原子炉冷却材再循環ポンプモーターケーシングの耐震安全性について

設備健全性、耐震安全性に関する小委員会で、原子炉冷却材再循環ポンプモーターケーシング（以下「RIP ケーシング」という。）の耐震安全性に関し、これまで議論されてきた内容を以下に整理しました。

図 1 : 軸圧縮応力の評価 (設備小委 16-5-2 p. 6)

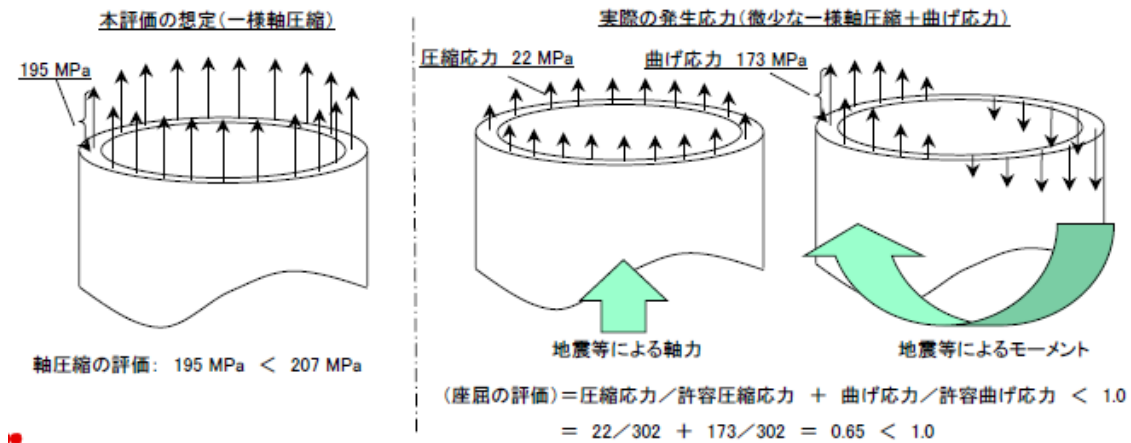
- ・ 本小委員会では、基準地震動 S_s に対する RIP ケーシングの軸圧縮応力（報告書記載値：減衰定数 1%、195MPa。以下「報告値」という。）は、許容基準値を下回っているものの、その差が小さいことから、耐震強化工事が必要ではないかとの意見がありました。
- ・ 東京電力から、以下の理由から耐震強化工事は不要であるとの説明がありました。
 - ① 今回の報告値は、より安全側の評価となるように、曲げ応力の最大値（絶対値）を一様な軸圧縮応力とみなして、圧縮応力に加算している（図 1）。
 - ② 許容基準値も安全側の評価となるよう余裕が見込まれている。

- ① 荷重条件を考慮した各部位に発生する応力は、評価基準値を下回っている (図 2)。
- ② 実際の曲げ荷重による座屈を評価しても、許容基準値を満足する (図 1 右下の式)。

図 2 : RIP ケーシング一次応力評価 (設備小委 17-2-1 p. 5)

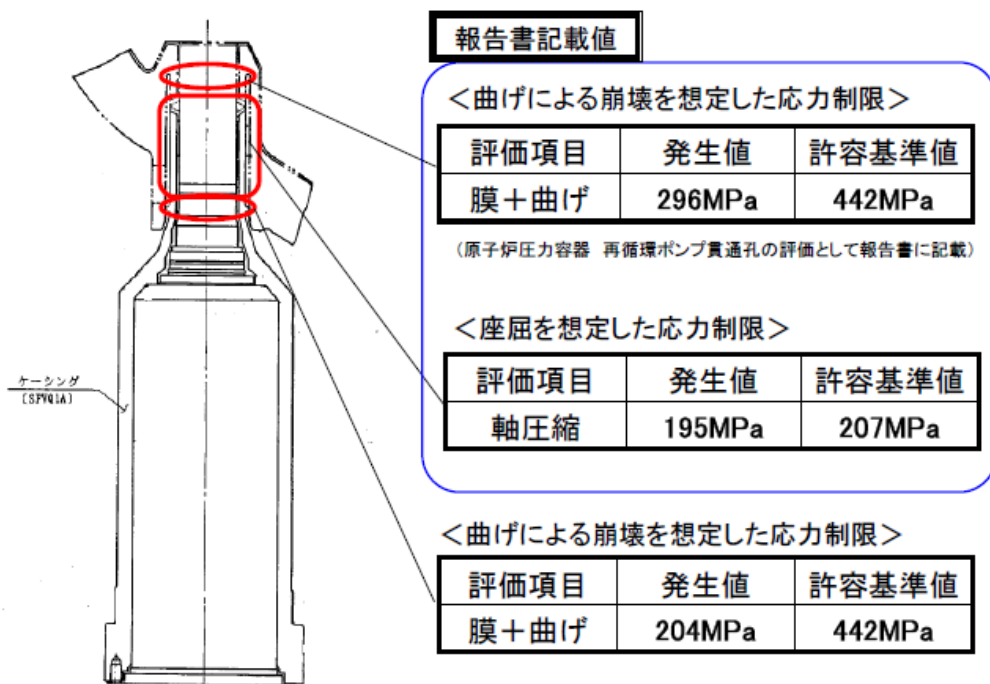
- 委員から、以下の2点について、質問がありました。
 - 1) 報告値の算出式は、実際に当該設備にどのような荷重がかかるかを想定し、評価を行っているのか。
 - 2) 減衰定数に工事計画認可申請時の3%より厳しい1%を採用しているのは何故か。
- 東京電力からの説明は、以下のとおり説明がありました。

図3：RIP構造図（設備小委19-2-1 p.6）

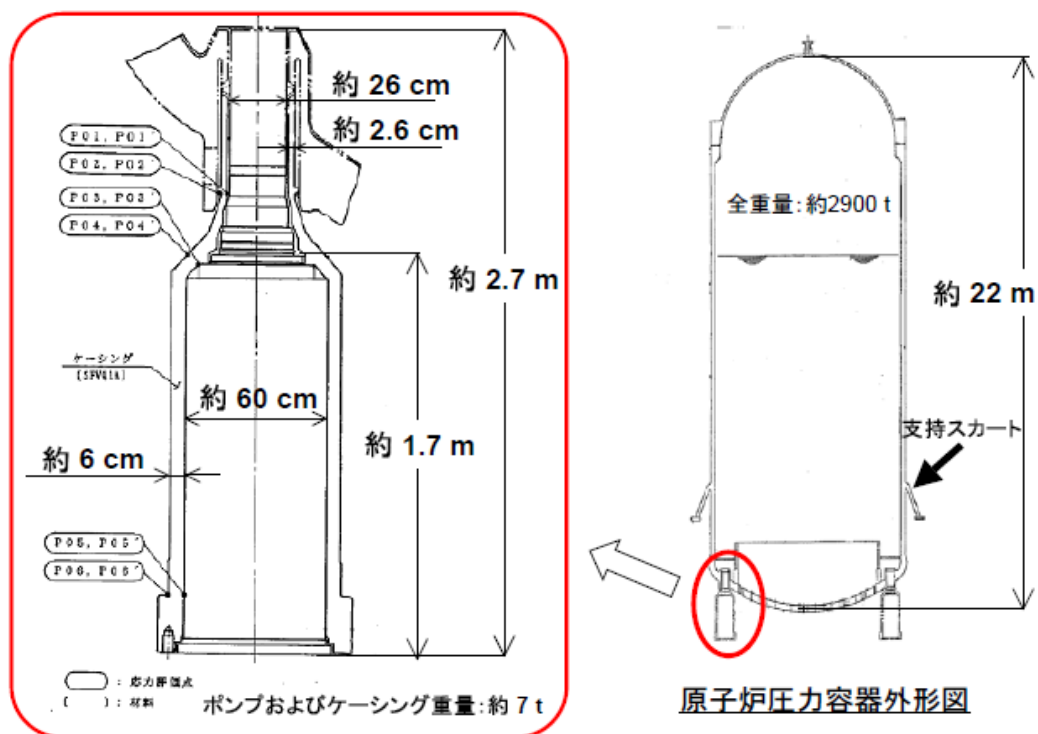
- ・ 委員から、配管等において、発生応力値が許容基準値を下回った場合でも、耐震強化工事を行っているので、当該機器についても、工事が必要ではないかとの意見がありました。
- ・ 本小委員会では、当該機器の取付状態（図3）を考えれば、報告値の様な軸圧縮応力がかかることは現実的ではなく、かなりの余裕が見込まれていること等や、曲げ応力が許容基準値を下回っていること、評価基準値そのものにもかなりの余裕が見込まれ

ていることから、評価基準値を下回れば、耐震強化工事は必要ないとの意見がありました。
